**Bericht zur Informationsveranstaltung zur Umgestaltung
der Kirchrather Straße (K5) am 25.11.2023 in
Herzogenrath - Antrag der SPD-
Städteregionstagsfraktion vom 17.01.2024**

Machbarkeitsstudie zur Verkehrsverbesserung der
K 5 Kirchrather Straße in Herzogenrath Merkstein

- **Ergebnisdokumentation** -

**Umgestaltung Kirchrather Straße
(großräumiger Untersuchungsereich)**

Abbildung 2: Moderationskarten im Abschnitt 1.
Quelle: Eigene Abbildung (Planungsgruppe MWM).

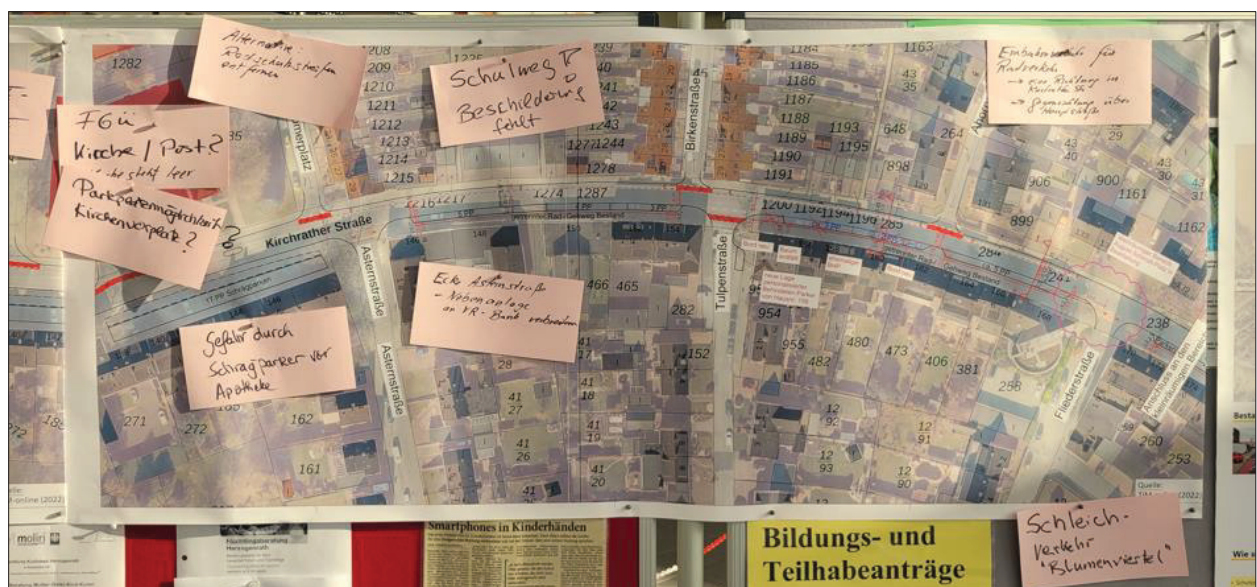
| Abschnitt 1 - Fliederstraße bis Römerplatz |
|--|
| Ecke A Sternstraße - Nebenanlage an der VR-Bank verbreitern. <i>(Hintergrund: hierdurch soll die Befahrbarkeit des Radwegs verbessert werden, die heute durch eine Engstelle (barrierefreie Rampe zur VR-Bank) beeinträchtigt ist).</i> |
| Hinweis zum Schleichverkehr im Blumenviertel. |
| Parkplatzmöglichkeit/ Quartiersparken auf dem Kirchengvorplatz einrichten (Kirche steht leer). |
| Fußgängerüberweg zwischen Kirche und Post (Kirche steht leer). |
| Gefahr durch Schrägparken vor der Apotheke, etc. |

Im ersten Lageplanabschnitt zwischen Fliederstraße und Römerplatz wurde mehrfach die Querbeziehung zur Post, das kurze Halten auf den Schutzstreifen oder auf dem Gehweg, ebenso wie die fehlende Sicherheit aufgrund nicht vorhandener Querungsmöglichkeit und direkter Wegebeziehung thematisiert.

Abbildung 3: Moderationskarten im Abschnitt 2.
 Quelle: Eigene Abbildung (Planungsgruppe MWM).

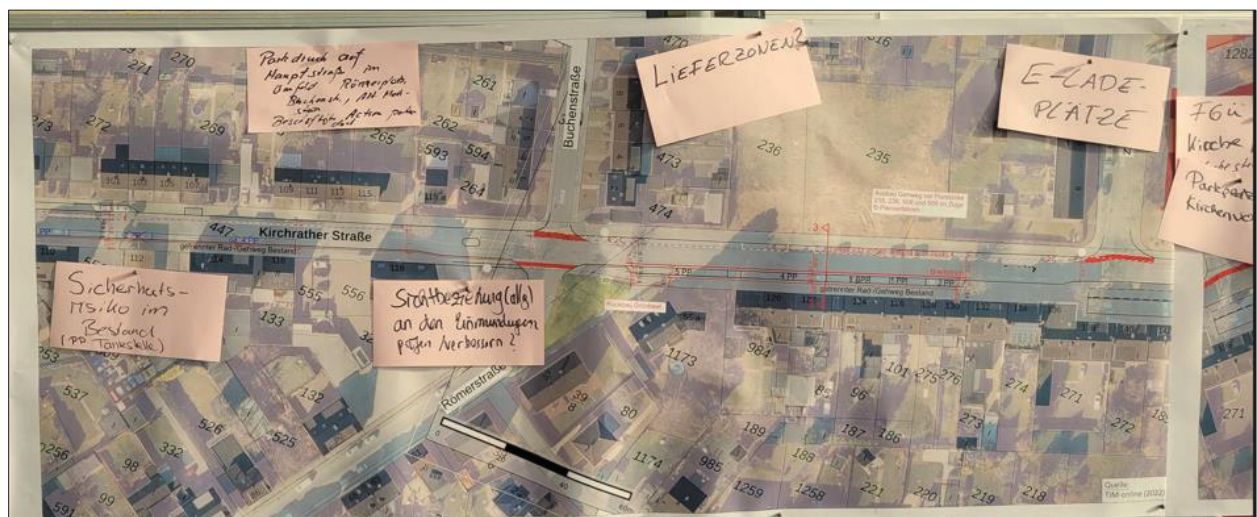
| Abschnitt 2 - Römerplatz bis Höhe Tankstelle |
|---|
| Zusätzliche E-Ladeplätze Höhe Römerplatz |
| Einrichtung separater Lieferzonen |
| Parkdruck auf der Hauptstraße im Umfeld Römerplatz, Buchenstraße, Alt-Merkstein. Beschäftigte des Action parken dort. |
| Tankstelle: Die Parkplätze im Ein- und Ausfahrtsbereich der Tankstelle im Bestand stellen ein Sicherheitsrisiko dar. |

Im zweiten Lageplanabschnitt wurde neben dem Wunsch nach E-Ladesäulen und Lieferzonen vor allem der Bereich um die Tankstelle herum thematisiert.

Abbildung 4: Moderationskarten im Abschnitt 3.

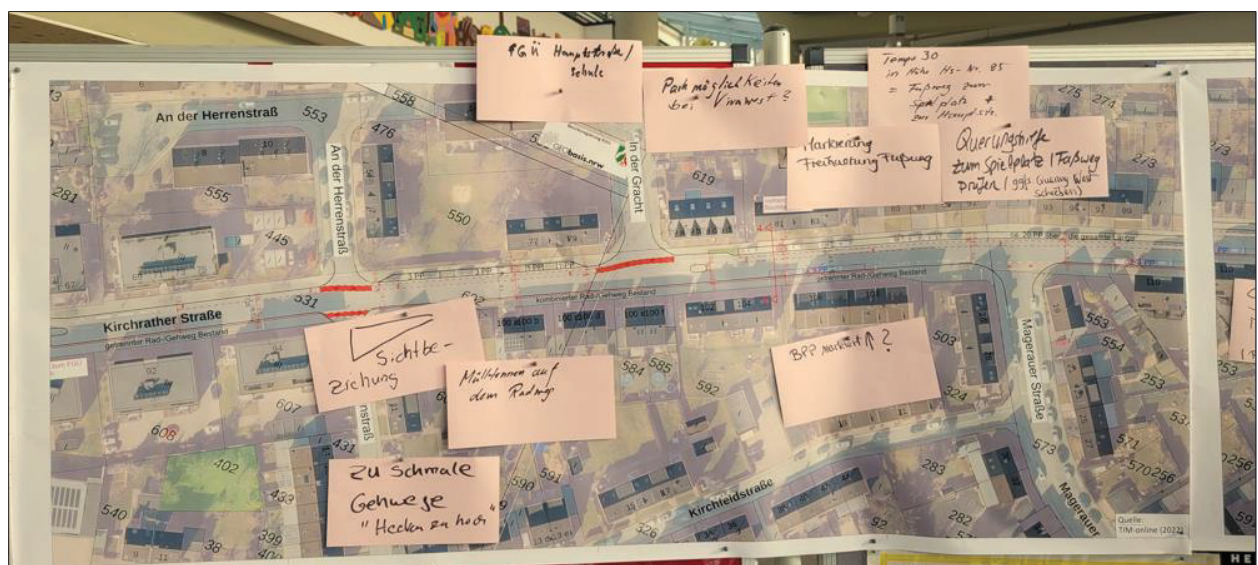
| Abschnitt 3 - Höhe Tankstelle bis An der Herrenstraß |
|---|
| Höhe Hausnr. 85: Wunsch nach Tempo 30. Von hier geht der Fußweg zum Spielplatz und zur Hauptstraße. |
| Höhe Hausnr. 85: Querungshilfe zum Spielplatz/ Fußweg prüfen (ggf. Querungshilfe West schieben). |
| Höhe Hausnr. 85: Markierung und Freihaltung des Fußweges von parkenden Fahrzeugen. |
| Hinweis auf den vorhandenen Parkplatz für mobilitätseingeschränkte Personen auf Höhe Hausnr. 103/106. |
| Parkmöglichkeit bei Vivawest schaffen. |
| Fußgängerüberweg zwischen Hauptstraße und Schule. |
| zu schmale Gehwege/ Hecken zu hoch (im Bereich An der Herrenstraß). |

Der Abschnitt zwischen Magerauer Straße und In der Gracht wurde ebenfalls von mehreren Bürgern und Anwohnern angesprochen, v.a. im Bereich der Hausnr. 85 und der danebenverlaufenden Fußwegeanbindung zum Spielplatz. Aufgrund des ruhenden Verkehrs ist die Fußwegeeinmündung nicht im Blickfeld der Kfz-Fahrenden. Spielende, herauslaufende Kinder werden bei nicht angemessenen Geschwindigkeiten erst spät gesehen. Der Wunsch nach neuwertigen Querungsanlagen, Pkw-Freihaltbereichen und einer weiteren Geschwindigkeitsreduzierung wurde aufgenommen.

Abbildung 5: Moderationskarten im Abschnitt 4.
Quelle: Eigene Abbildung (Planungsgruppe MWM).

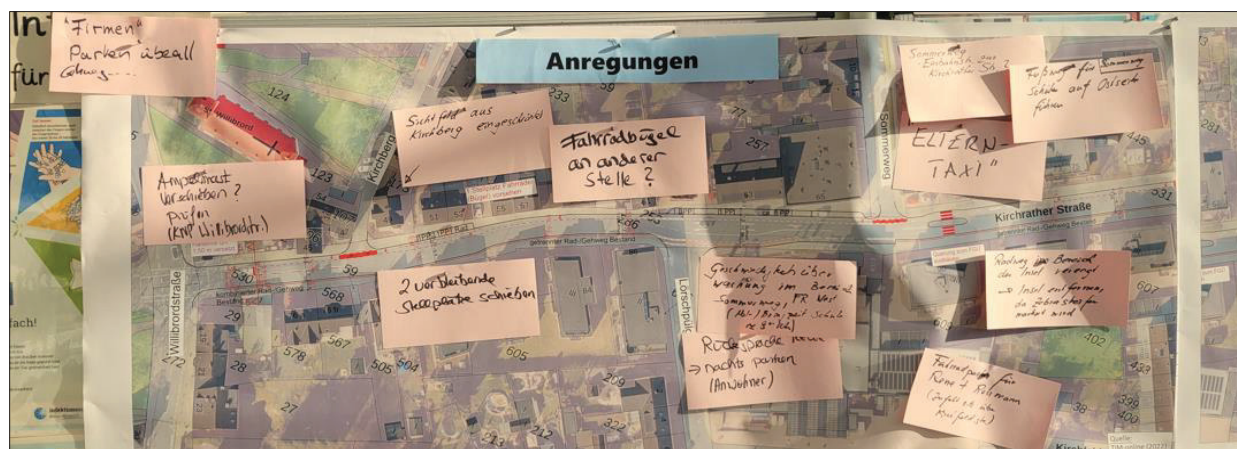
| Abschnitt 4 - An der Herrenstraß bis Willibrordstraße |
|---|
| Sommerweg: <i>Gefahr durch Eltern-Taxi.</i> |
| Sommerweg als Einbahnstraße zur Kirchrather Straße <i>ausweisen.</i> |
| Sommerweg: Schüler über Fußweg auf der Ostseite führen (<i>Hintergrund: auf der Westseite wird der Gehweg heute teilweise ordnungswidrig zum Parken genutzt.</i>) |
| Sommerweg: Geschwindigkeitsüberwachung Fahrtrichtung West während der Hol- und Bringzeit der Schule (ca. 08:00 Uhr) wünschenswert. |
| Radweg (<i>Süden</i>) im Bereich der <i>Querungsanlage/ Insel</i> verengt. Insel/ <i>Querungsanlage</i> entfernen, da ein Zebrastreifen markiert wird. |
| Fahrradparken für Rewe und Rossmann wünschenswert. Zufahrt z.B. über Kirchfeldstraße. |
| Rücksprache mit dem Rewe wünschenswert - <i>Bewohnerparken nachts.</i> |
| Fahrradbügel <i>vor Hausnr. 53</i> an anderer Stelle unterbringen (zentraler), <i>um die Sicht für Einbieger aus dem Kirchberg zu verbessern.</i> Die zwei verbleibenden Stellplätze <i>können daraufhin</i> geschoben werden. |
| Sichtfeld aus <i>dem Kirchberg</i> ist eingeschränkt (<i>durch die Parkplätze vor Hausnr. 51/53</i>). |
| Ampelmast am Knotenpunkt Willibrordstraße verschieben. Prüfen. |

Im westlichen Abschnitt wurden einige Anregungen im Bereich des Sommerweges notiert (vgl. Tabelle). Nicht nur die Schulwegenanbindung sondern auch die Gefahr während der Bring- und Holzeiten wurde besprochen und in diesem Zuge Wünsche nach Geschwindigkeitskontrollen, etc. geäußert. Der geplante Fußgängerüberweg wird von allen Anwesenden positiv bewertet und befürwortet.
